Modulo per la presentazione delle osservazioni per i piani/programmi/progetti sottoposti a procedimenti di valutazione ambientale di competenza statale

ID: Codice procedura (ID_VIP/ID_MATTM): 12691

“Progetto di un impianto eolico denominato “Pitigliano” ubicato nei comuni di Pitigliano (GR) e Sorano (GR) costituito da 20 (venti) aerogeneratori di potenza nominale 7,0 MW per un totale di 140,0 MW con relative opere connesse ed infrastrutture indispensabili:”

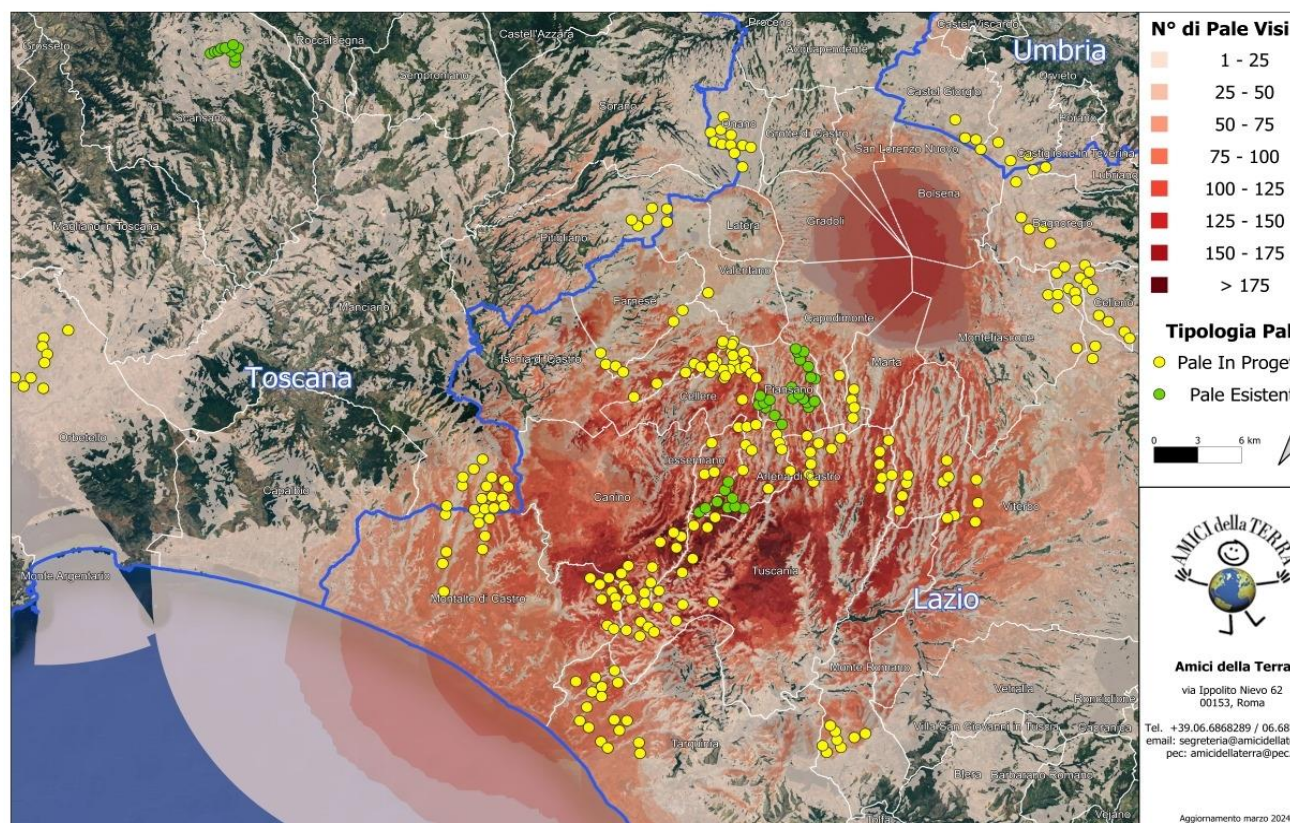
Riguardo al cumulo degli impianti FER, le mappe prodotte dalla proponente riguardano, come già evidenziato, soltanto una parte molto piccola degli impianti FER dell'area intermedia e vasta e in particolare di quelli eolici che contribuiscono a creare un notevole cumulo e la saturazione del territorio tosco laziale. Riguardo al cumulo dei soli impianti eolici si riporta la mappa dell'intervisibilità degli impianti eolici elaborata dall'Associazione nazionale “Amici della Terra”.

Se agli impianti eolici rappresentati qui sopra che non comprendono sia l'impianto eolico Pitigliano e le altre 14 pale del progetto eolico in verifica amministrativa sempre nel territorio di Pitigliano si aggiungono i migliaia di ettari (7000 fin'ora) di territorio occupato dagli impianti fotovoltaici e agrivoltaici e dalle altre tipologie appare chiaro il numero spropositato degli impianti FER nella bassa toscana e nella Tuscia.

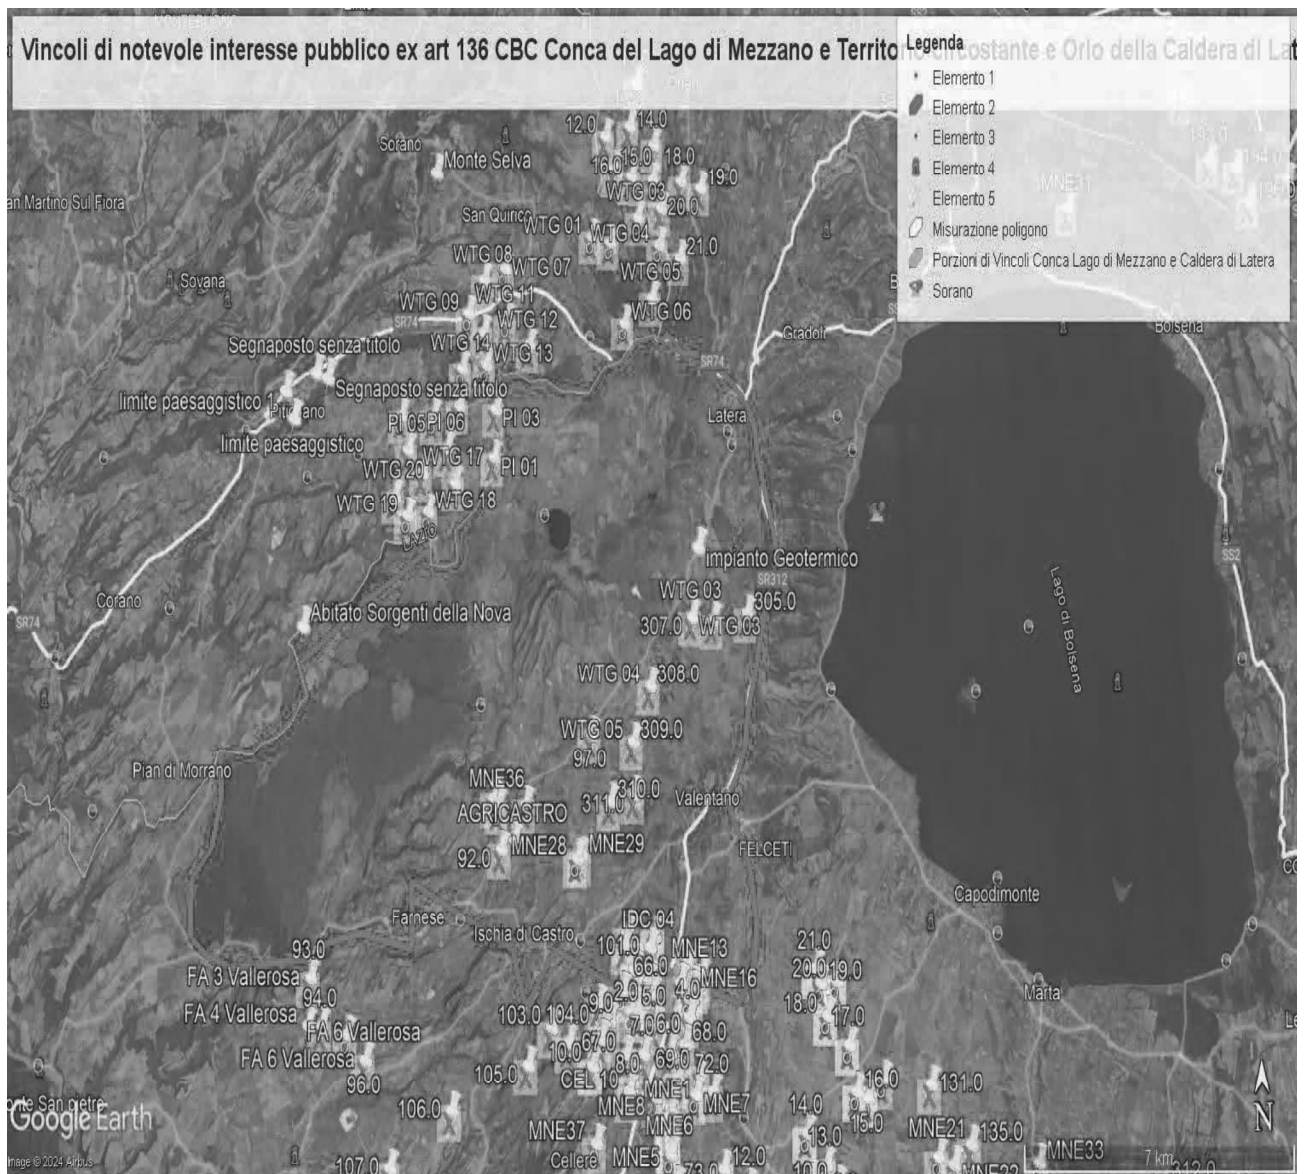
Al contrario si evidenzia che l'impianto eolico industriale citato non solo ricadrebbe con tutti e 20 gli aerogeneratori all'interno delle fasce di rispetto di 3 km di due vincoli paesaggistici di notevole interesse pubblico esistenti nella Regione Lazio e con una parte di essi nel vincolo paesaggistico del Centro abitato di Sorano (GR) quindi in aree non idonee all'installazione di impianti di energia rinnovabile. Addirittura, alcuni aerogeneratori sarebbero ubicati a poche centinaia di metri dai perimetri dei due vincoli paesaggistici laziali ex art 136 del CBC.

Come è illustrato nell'immagine si ribadisce che l'impianto industriale "Pitigliano" ricade completamente all'interno delle fasce di rispetto dei due vincoli di notevole

interesse pubblico e lambisce quelle di un terzo vincolo e quindi come affermato dal Consiglio di Stato nelle sentenze citate, l'impianto è insediato in area non idonea ai sensi dell'art. 20 comma 8 lettera c quater del D.Lgs. n. 199/2021 e ss.mm.ii al contrario di quanto sostiene la proponente.

IMMAGINE n. 2 Impianto eolico industriale “Pitigliano” e distanze aerogeneratori dai Vincoli della Conca del Lago di Mezzano...

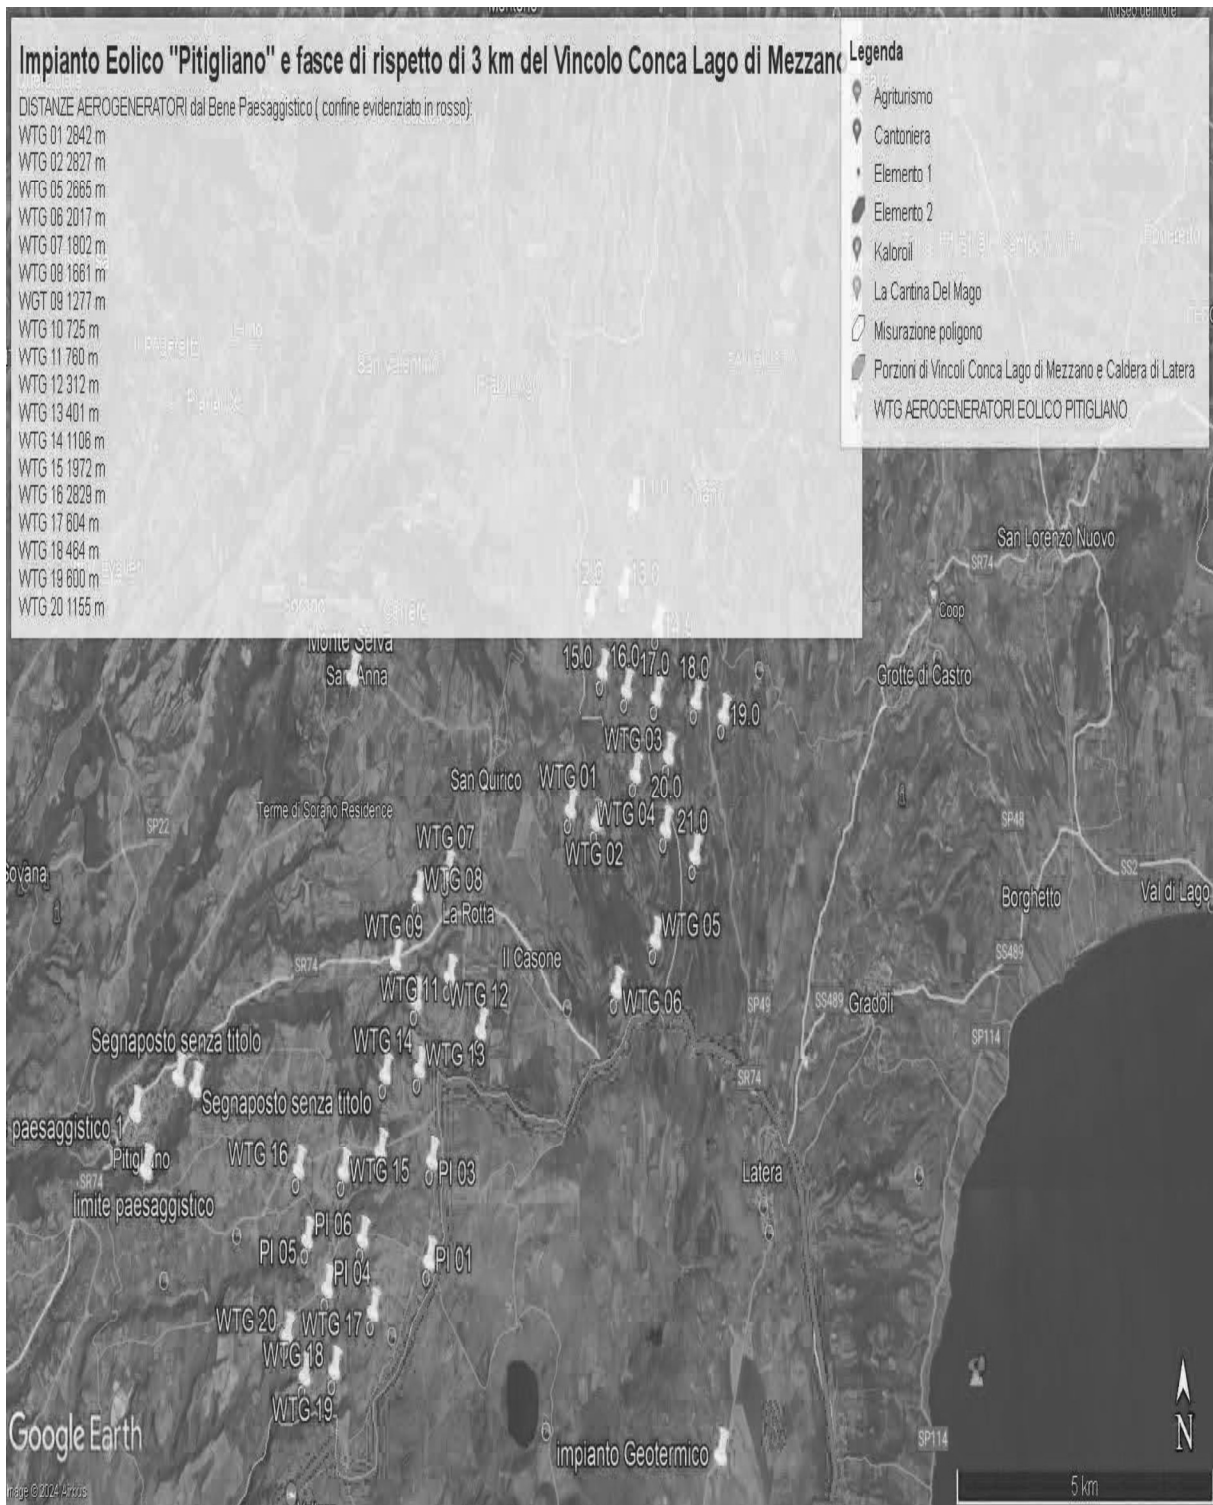
Concludendo, si evidenzia ancora che la proponente non effettuando la procedura prevista dalla Parte III delle Linee Guida nazionali ha ignorato un vincolo paesaggistico di notevole interesse pubblico istituito con un provvedimento del Segretariato regionale del Ministero della Cultura per il Lazio che ha emanato il Decreto di dichiarazione di notevole interesse pubblico n. 22 del 15.02.2024 ai sensi e per gli effetti dell'art. 136, co. 1, lett. c) e d) del decreto legislativo 22 gennaio 2004, n. 42, "Ambito paesaggistico, geologico e geomorfologico dell'orlo della caldera di
